**Verslag huishoudelijke elektrische installatie op laagspanning en zeer lage spanning****Algemeen:**

Referentie: 003-20260421-02	Datum controle: 21/04/2026
Keurder: 003

Eigenaar: Patricia Volckaert	EAN-code: 541448820045317826
Adres installatie: Oordegemdorp 45, 9340 - Lede	Nummer teller(s): 1SAG1105447603
	Distributienetbeheerder installatie: Fluvius
Datum uitvoering installatie:	<input checked="" type="checkbox"/> Vóór 01/10/1981 <input checked="" type="checkbox"/> Tussen 01/10/1981 en 01/06/2020 <input type="checkbox"/> Vanaf 01/06/2020
Type:	<input checked="" type="checkbox"/> Woonenheid <input type="checkbox"/> Niet-huishoudelijk <input type="checkbox"/> PV <input type="checkbox"/> Batterij <input type="checkbox"/> Laadpaal

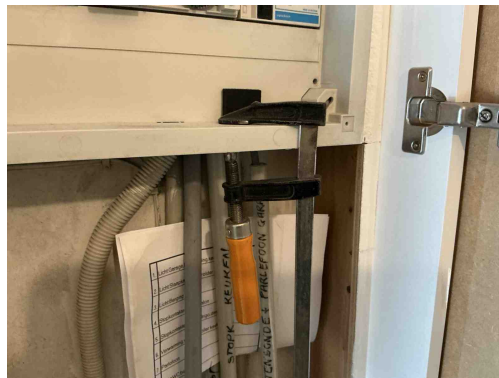
B29 - Het elektrisch verdeelbord in een huishoudelijke ruimte is niet voorzien van een deur (Boek1: 5.3.5.1).

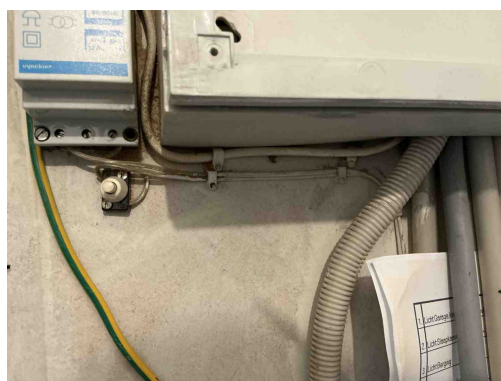
B32 - Het elektrisch verdeelbord in een huishoudelijke ruimte voldoet niet aan de materiaal vereiste, o.a onbrandbaar, niet-hygroscoopisch materiaal gemaakt zijn dat een voldoende mechanische weerstand biedt (Boek1: 5.3.5.1).

Opmerking: Vast met een klem

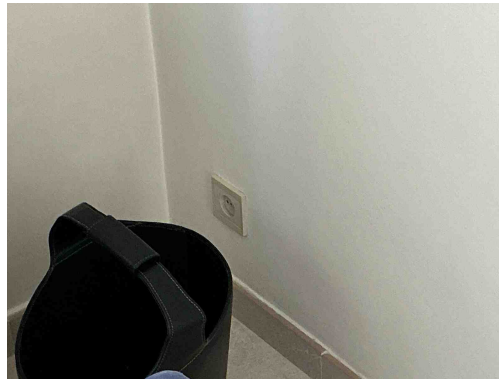
A12 - Het toestel van de klasse I is niet met de beschermingsgeleider verbonden (Boek 1: 5.4.3.6).

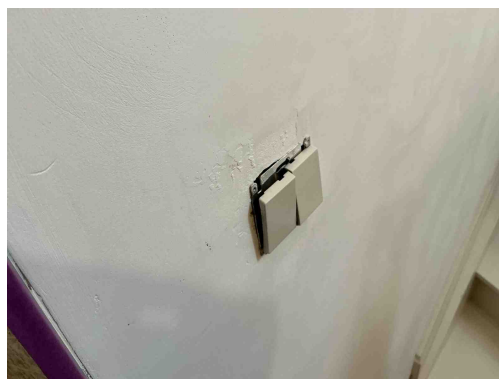
A20 - Er bevindt zich een contactdoos zonder beschermingsgeleider in de elektrische installatie. Deze is niet geplaatst achter een differentieelstroombeschermingsinrichting met grote (max. 30mA) of zeer grote (max. 10mA)gevoeligheid.

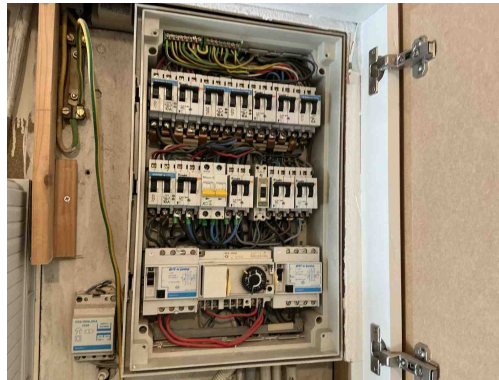
T09 - Bepaalde contactdozen en/of schakelaars zijn beschadigd (Boek 1: 1.4.1.3).
